## 第3章

# 各技術的論点についての原子力安全委員会としての考え

原子力安全委員会では、平成15年3月26日に「高速増殖原型炉『もんじゅ』に関する名古屋高等裁判所金沢支部の判決に係る原子力安全の技術的論点について」を決定しました。同決定では、もんじゅ高裁判決が国の安全審査に重大な過誤、欠落があるとした3つの技術的論点のそれぞれについて、当時の安全審査の結論は、現在の科学技術的知見に照らしてみても妥当であると結論づけています。また、同決定では、技術的論点について説明を行うだけでなく、原子炉施設の安全審査における原子力安全委員会の位置付けや原子力施設に係る安全審査の基本的考え方などについてもできるだけ詳しく説明しています。

図表2-3-2 床ライナの設置

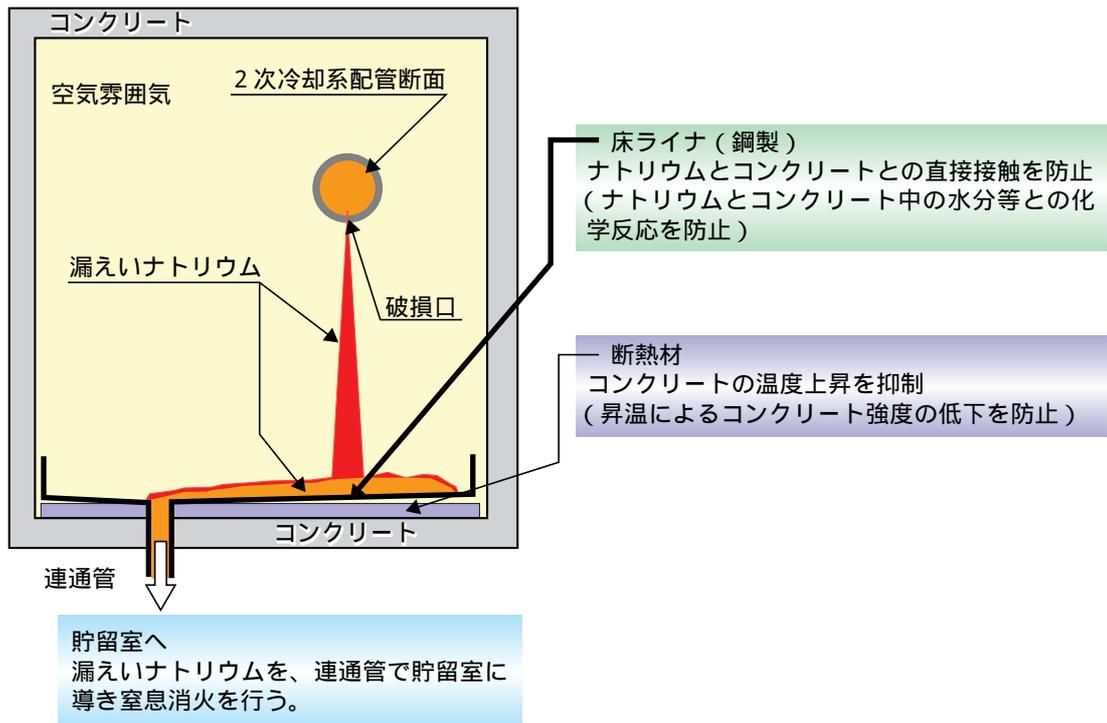
漏えいしたナトリウムがコンクリートと接触すると、ナトリウム・コンクリート反応と呼ばれる化学反応によってコンクリートの健全性が劣化します。そのため、建物のコンクリートの健全性を確保する観点から、漏えいナトリウムとコンクリートの直接接触を防止するため、「もんじゅ」においては、ナトリウムを包含する系統のある部屋の床に床ライナと呼ぶ鋼板を敷設する設計となっています。

この床ライナについて、もんじゅ高裁判決では、2次冷却材漏えい事故時における腐食と最高温度の評価は安全審査において評価すべきとの指摘がなされています。しかしながら、「もんじゅ」に限らず、原子力施設の安全規制は、設計、建設、運転及び解体の各段階に応じて行われています。設置許可時においては、平常運転時における従業員及び公衆の放射線被ばくを防止する対策並びに事故防止対策に関し、建設工事着手前に認可される原子炉施設の詳細な設計（詳細設計）の前提となる基本的事項（基本設計ないし基本的設計方針）について、災害防止上支障がないことを確認しています。床ライナでいえば、安全審査においては、漏えいナトリウムとコンクリートの直接接触防止を担保し得る床ライナは現実的に設計可能であることを確認したものであり、これによって災害防止上支障がないことを判断できるため、床ライナの厚さや構造などの具体的な仕様に関しては後続の詳細設計段階における検討に委ねています。すなわち、腐食や温度上昇に関する詳細は、床ライナの厚さや構造などが決まってはじめて評価し得るものですが、これについての具体的な評価や審査は、設工認段階で行うこととし、基本設計段階の設置（変更）許可においては、漏えいしたナトリウムとコンクリートの直接接触を防止するという性能の確認を行っています。

また、もんじゅ高裁判決は、「もんじゅ事故」以降に行われた解析結果にある床ライナの最高温度が、設置許可の申請に当たって想定した温度を上回っており、当初の解析結果が不正確であったと指摘されています。当初の解析結果とは、設置許可の際の安全評価における2次冷却材漏えい事故の漏えいナトリウムによる熱的影響の解析（流出・移送過程）で記載されている温度を指していますが、この解析は、同節の(1) で述べたように、系統分離機能を確認する観点から建物等の健全性に対する影響を踏まえて室内の内圧上昇に関して安全上もっとも厳しくなるように条件設定がなされたもので、床ライナ温度は室内の内圧上昇を算出する際に念のために併せて評価したものであり、床ライナ温度自体は審査の対象ではありません。一方、もんじゅ事故以降に行われた解析結果にある最高温度とは、次に述べるように、溶融塩が関与した界面反応を考慮しても床ライナの健全性が確保されることを念のため確認することを目的に、床ライナの温度が意図的に高くなるような状況を想定した場合に相当しており、設置許可申請書に示されている、当初の解析結果とは、その意味が明らかに異なっています。

床ライナの健全性については、上述のとおり詳細設計に係る事項ですが、もんじゅ事故後、動燃が実施した燃焼実験において、床ライナに貫通孔が開く以前でその温度が概ね800～850で推移していたこと、漏えいナトリウムによる腐食により床ライナに穴が開いたことから床ライナの健全性と腐食及び温度上昇との関連が注目され、原子力安全委員会としてもその点について科学技術的見地から検討しました。

検討の結果、腐食については、さらに、燃焼実験以後の研究成果により熔融塩が関与した界面反応による速い速度で進行する腐食形態の存在が明らかになっていますが、床ライナの腐食がこの腐食形態であると仮定し、上述のような床ライナ温度となることを考慮したとしても、床ライナにより漏えいナトリウムとコンクリートの直接接触を防止し得ることを確認しました。また、局所的な腐食及び温度上昇においても床ライナの歪みは延性限度内で収まり、機械的健全性は確保されることを実験、解析の双方において確認しています。このことから、床ライナの設置によって漏えいナトリウムとコンクリートの直接接触を防止するという基本的設計方針が損なわれるものではなく、設置許可申請書の変更を要するものではないと判断しています。

図表 2-3-3 判決で仮定を重ねて想定されている事象推移と科学技術的判断による見解

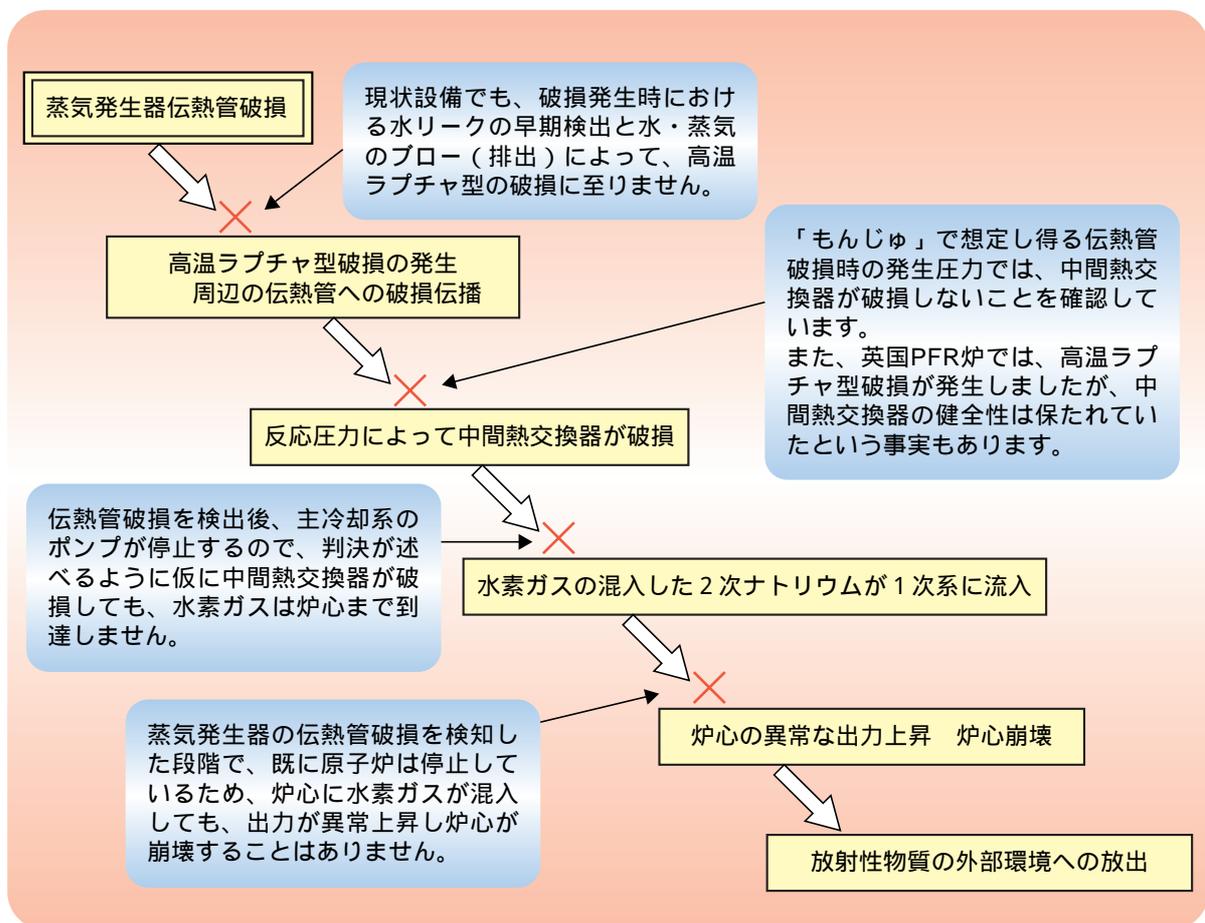
もんじゅ高裁判決は、高温ラプチャ型破損によって発生する圧力が中間熱交換器の耐圧基準を超えれば、機器・配管が破損し、その際に発生した水素が1次冷却系に流入する可能性があり、その結果、炉心崩壊に至る恐れがある、との懸念が示されています。また、高温ラプチャ型破損の発生までの時間や伝熱管の破損伝播速度などを勘案すると、水漏えいの検出機能の有効性が疑われる、との見解を述べています。

設置許可段階の安全審査当時では、高温ラプチャは「過熱による内圧ラプチャ」という名称で既に知られていました。申請に先立って行われていた実験結果では高温ラプチャ型破損に関する事故評価の必要性を示唆する事実はなかったことなどから、何らかの原因によって伝熱管が損傷し水漏えいが生じたとしても、水漏えいを早期に検出し、伝熱管内の水・蒸気を早期に抜き取るなどによって、周辺の伝熱管が高温ラプチャにより破損することは避けられると工学的に判断し、破損伝播の形態を、ウェステージ型破損によることを妥当としたものです。そして、その条件下での解析により、水漏えいに伴うナトリウム・水反応により発生する圧力に起因する応力が蒸気発生器、2次主冷却系配管及び中間熱交換器の許容応力を超えないことから、これらの機器が破損することはないと判断したものです。また、実験的事実に照らして考えると、最初から高温ラプチャ型破損に

至るほどの規模の漏えいが発生することは想定しがたく、多くの場合、微小漏えいから徐々に規模が拡大し、高温ラプチャ型破損を発生させる可能性のある規模にまで時間をかけて拡大していくと考えられることから、微小漏えいを検出するナトリウム中水素計は高温ラプチャ型破損の発生防止に有効です。また、仮に事象の初期から中規模の水漏えいが始まる場合には、カバーガス圧力計による水漏えいの検出により高温ラプチャ型破損の発生防止が可能であることを確認しています。なお、仮に、もんじゅ高裁判決が述べているように中間熱交換器の伝熱管が破損したとしても、1次系と2次系のポンプは自動的に停止することから水素ガスが炉心に移行する可能性はなく、さらに、万一、水素ガスが炉心に達したとしても、それ以前に制御棒が自動的に炉心に挿入されていることから出力が異常に上昇することは避けられるようになっています。(図表2-3-3参照)

図表2-3-4 PFRの事故原因ともんじゅにおける設計・運転法

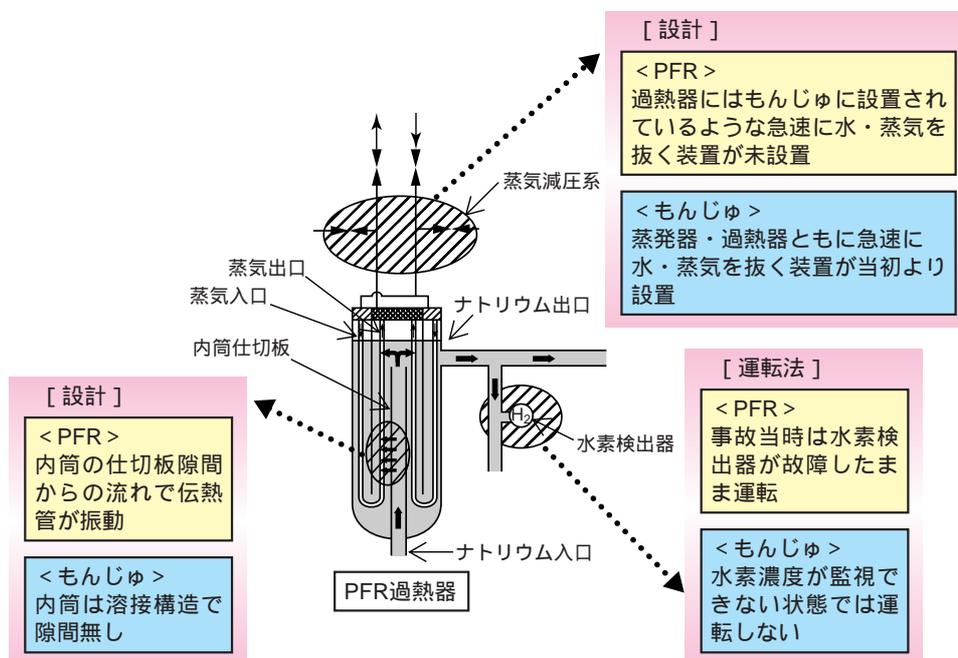
さらに、もんじゅ高裁判決では、英国のPFR炉の事故で高温ラプチャ型破損が生じたことを引いておりますが、PFR炉は、内筒隙間からのナトリウムの流れに対する対策を設計上講じていなかったこと、事故を起こした過熱器に急速に水・蒸気を抜く装置が設置されていなかったことなど、「もんじゅ」とは伝熱管の破損伝播に係る安全設計が全く異なっており、さらに水漏えいを検知する水素計が故障したまま、原子炉を運転していたことから（図表2-3-4参照）同事故と同様の事象が「もんじゅ」にもそのままあてはめて生じると判断することは科学技術的に見て合理的ではないと考えています。

図表2-3-5 「2次冷却材漏えい事故」で想定されている単一故障

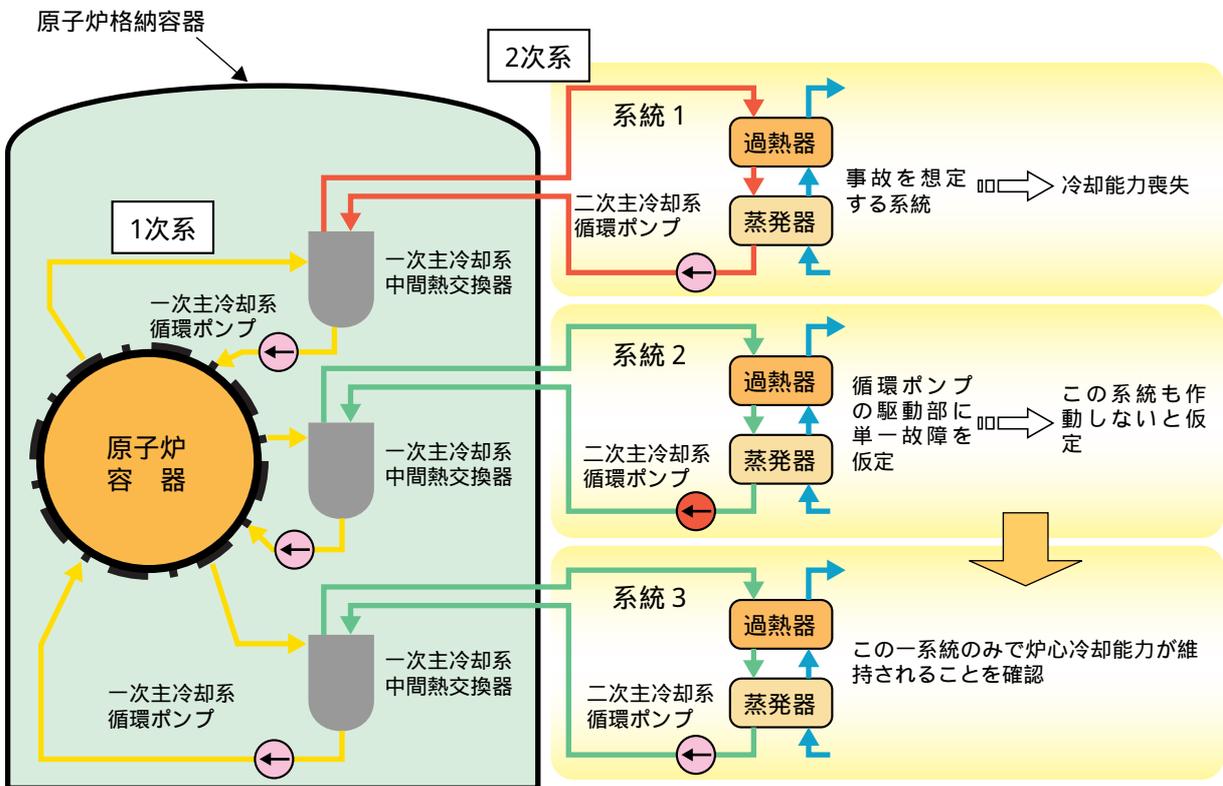
もんじゅ高裁判決は、単一故障の想定について、もともと2系統の除熱能力の喪失は炉心の冷却能力に影響を及ぼさない設計となっているのであるから、問題が生じないことは自明であり、「結果を最も厳しくする単一故障」を仮定したことにはならないと指摘しています。

例えば、「2次冷却材漏えい事故」の場合には、第3節で述べたように、2次冷却材のナトリウムは放射化していないため、その漏えいが直ちに基本的安全機能の一つである放射性物質の閉じ込めの機能低下には結びつきません。しかし、2次系は炉心で発生した熱を外部に伝達する基本的な系統であることから、「2次冷却材漏えい事故」の発生により、炉心冷却という基本的安全機能に着目して「単一故障」の仮定を適用し、事故が発生した冷却系統に加えて他の健全な1系統についてもその故障を仮定した上で事故評価する必要があり、実際、そのような評価を行っています。（図表2 - 3 - 5参照）

しかしながら、安全設計の妥当性を安全評価によって確認する観点からは、事故に際して1系統のみで冷却可能であることを確かめることは大いに意味があることであるとともに、結果が最も厳しくなる事象として単一故障を仮定する際に、事故想定如何により、1系統の冷却機能の喪失を単一故障事象に選定することには、依然として科学的妥当性があると考えています。科学的合理性があると考えています。
